Macro-categoria 4

Individuazione delle unità strutturali ai sensi delle Ordinanze

Tema 4.1

Interventi su edifici in aggregato o ricompresi all'interno di UMI

Tema 4.2
Aggregati rurali**Quesito n. 437****Argomento:** Individuazione di più U.S. in un aggregato rurale**Data risposta:** 22/11/2015**Quesito**

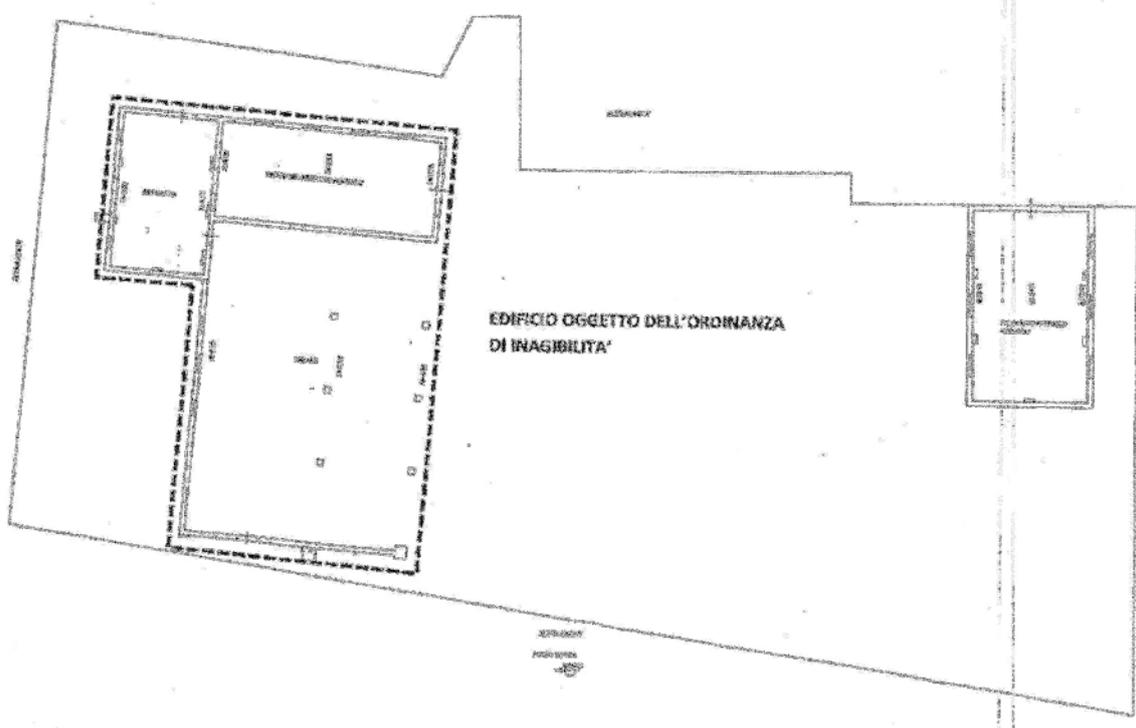
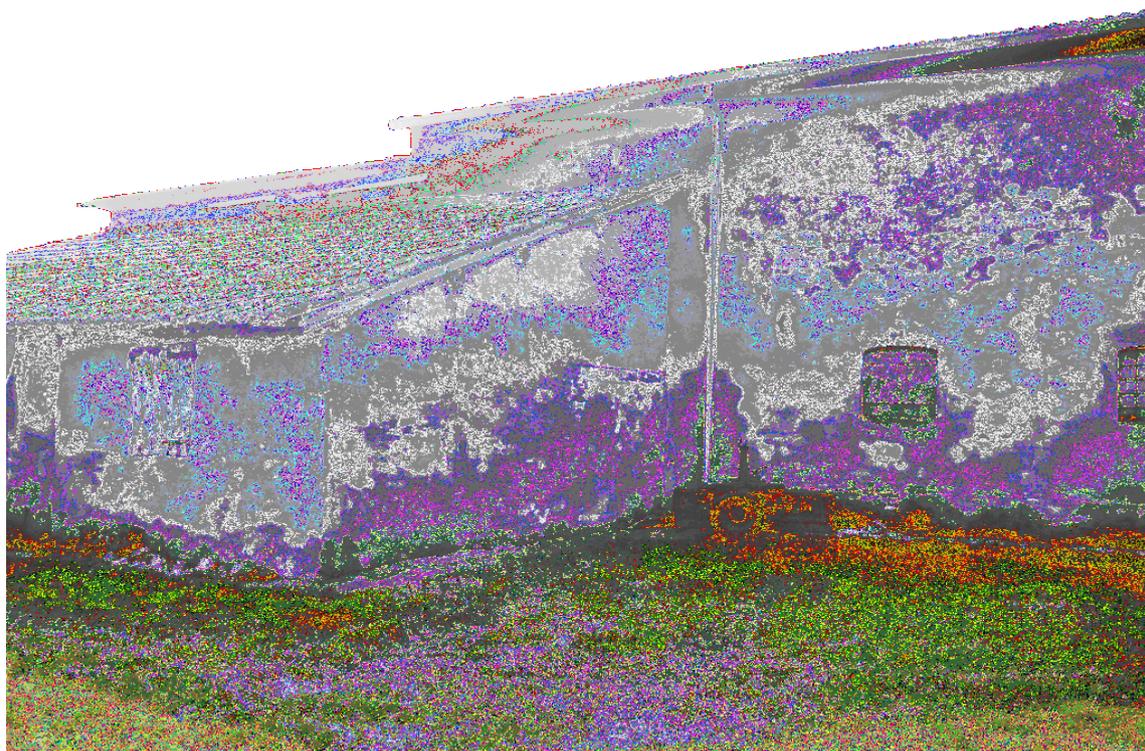
In un fienile con annessa cantina, il muro in comune sostiene entrambe le coperture, pertanto si proporrebbe di classificarlo come unica unità strutturale, con un unico livello operativo. La scelta della committenza sarebbe quella di demolire l'intera struttura e ricostruirne una unica. Si chiede dunque innanzitutto un confronto sull'individuabilità o meno di più unità strutturali, e sulla possibilità di procedere con la richiesta di contributo alla ricostruzione tramite aggregato volontario, per unire le eventuali due unità strutturali in un'unica pratica.

consentire agli aggregati edilizi di risolvere il problema delle interferenze sulle strutture di confine dei singoli edifici. Nel caso in questione procedendo alla demolizione e ricostruzione si ritiene che non si rientra in quanto previsto dalla norma al comma 1 dell'art. 4 dell'Ord. 11/2014.

Si specifica inoltre che sebbene la documentazione allegata sia largamente insufficiente per una valutazione esaustiva della possibile suddivisione in unità strutturali, potrebbe apparire legittima l'ipotesi di separare il fabbricato in almeno due unità viste le irregolarità planimetriche evidenti, lo sfalsamento degli orizzontamenti, e la presenza di una lesione verticale all'interfaccia che denota, al di là dell'accostamento strutturale, la mancanza di una solidarietà completa fra le due porzioni.
